Objet : Enquête publique unique relative au projet de révision du PLU et des zonages d'assainissement et eaux pluviales

Annexe : Enquête publique unique relative au projet de révision du PLU et des zonages d'assainissement et eaux pluviales – volet assainissement

Annexe : Enquête publique unique relative au projet de révision du PLU et des zonages d'assainissement et eaux pluviales – volet eau potable

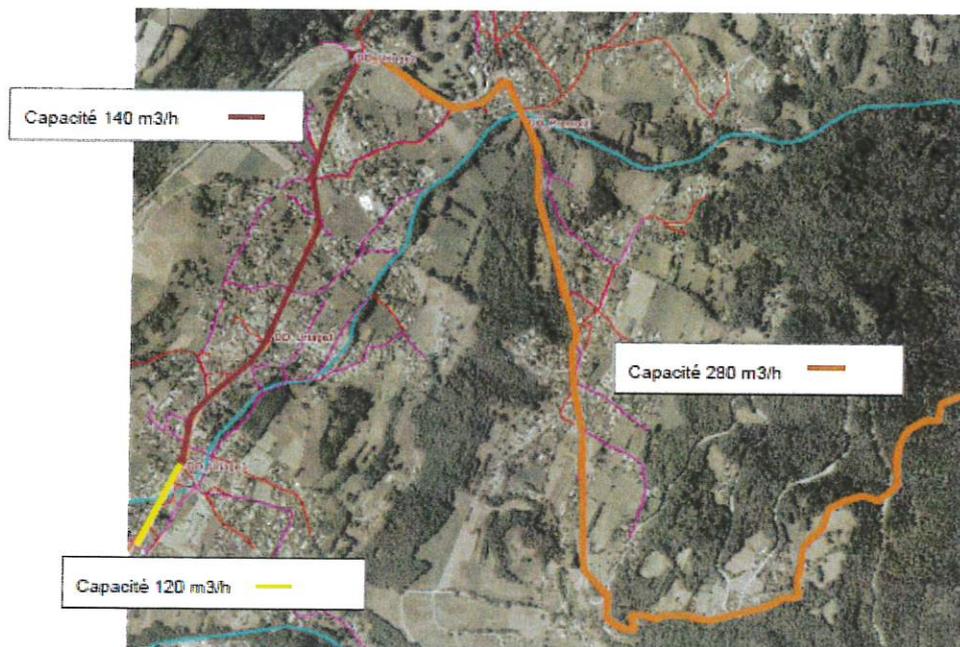
Ce paragraphe reprend la contrainte de limitation de débit de pointe pour les eaux usées à 120 m³/H sur le rejet total de la commune de Chamrousse vers le réseau intercommunal de Vaulnaveys le Haut.

Il est nécessaire de rappeler que la contrainte de débit initial a été calculé à la sortie du village de Vaulnaveys-le-Haut et non pas en amont : voir extrait ci-dessous de l'étude Egis d'avril 2017.

Une contrainte plus raisonnable pour la commune de Chamrousse serait donc plutôt de l'ordre de 100 m³/H et pas 120m³/H.

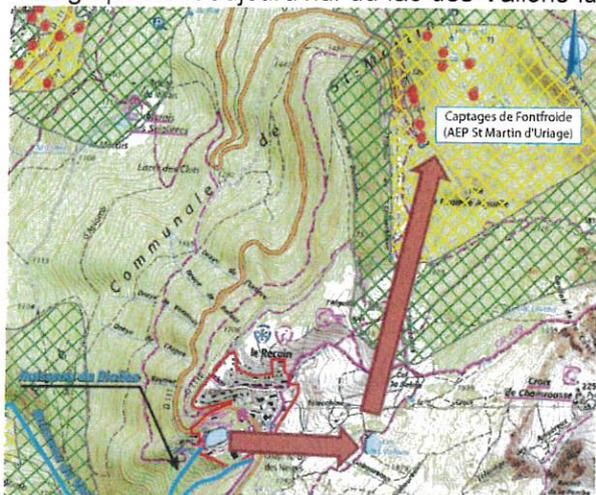
Un autre élément non évoqué dans les documents transmis est la projection du débit de pointe temps sec qui sera de l'ordre de 180 m³/H en pointe comme précisé dans l'extrait de la présentation de Profils Etudes du 28/06/2019 ci-dessous.

Il y a dans cette étude, en lien avec cette contrainte hydraulique, des propositions faites sur la gestion technique de ce flux avec des options de stockage restitution à divers endroits de la commune.

Il est impératif de prendre en compte l'ensemble des éléments techniques de cette étude pour améliorer la situation actuelle et maîtriser les futures augmentations de débit sans impact significatif sur le réseau aval.

Fig. 5-a : Evolution de l'imperméabilisation (Source: Etude d'impact commune de Chamrousse)

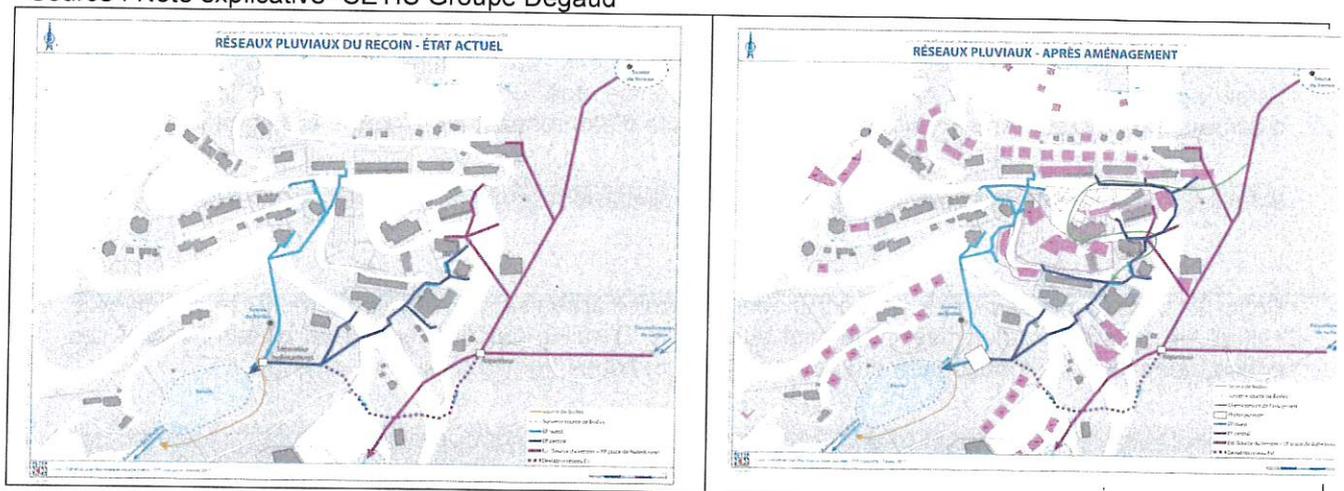
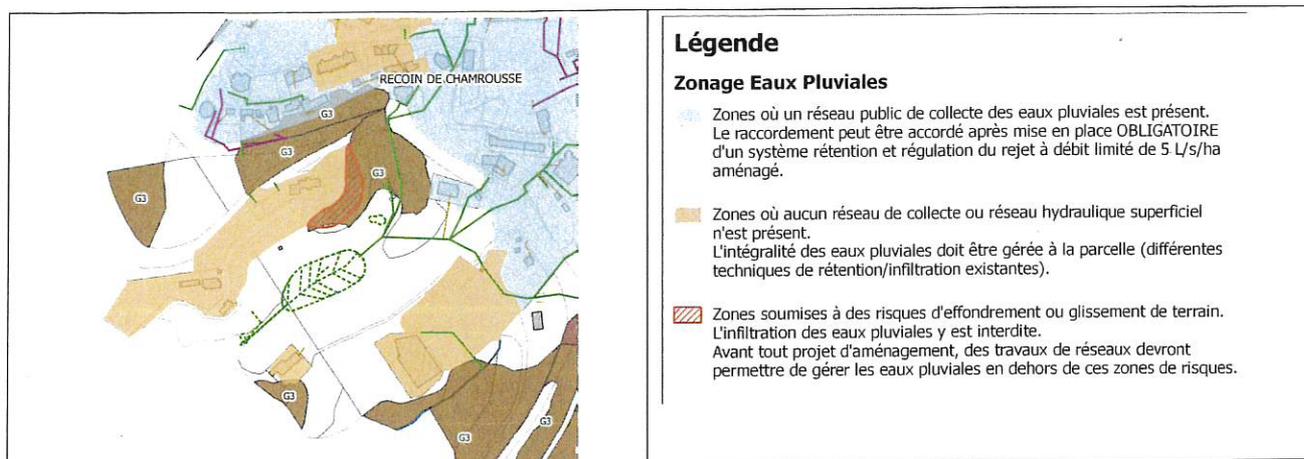
Le projet de la commune décrit dans l'OAP N°1 prévoit une anthropisation importante du site autour de la Grenouillère :

Ce projet a deux conséquences dont les impacts ne sont pas étudiés sur la retenue de la Grenouillère :

- L'augmentation des volumes rejetés à la retenue par l'augmentation du bassin versant de collecte des eaux pluviales et par la mise en séparatif d'une partie du secteur

- L'augmentation du ruissellement vers la retenue

⇒ **Le projet doit donc préciser le rôle de la retenue dans cette nouvelle fonction de gestion des eaux pluviales et préciser l'articulation avec la fonction de retenue pour la production de neige de culture.**
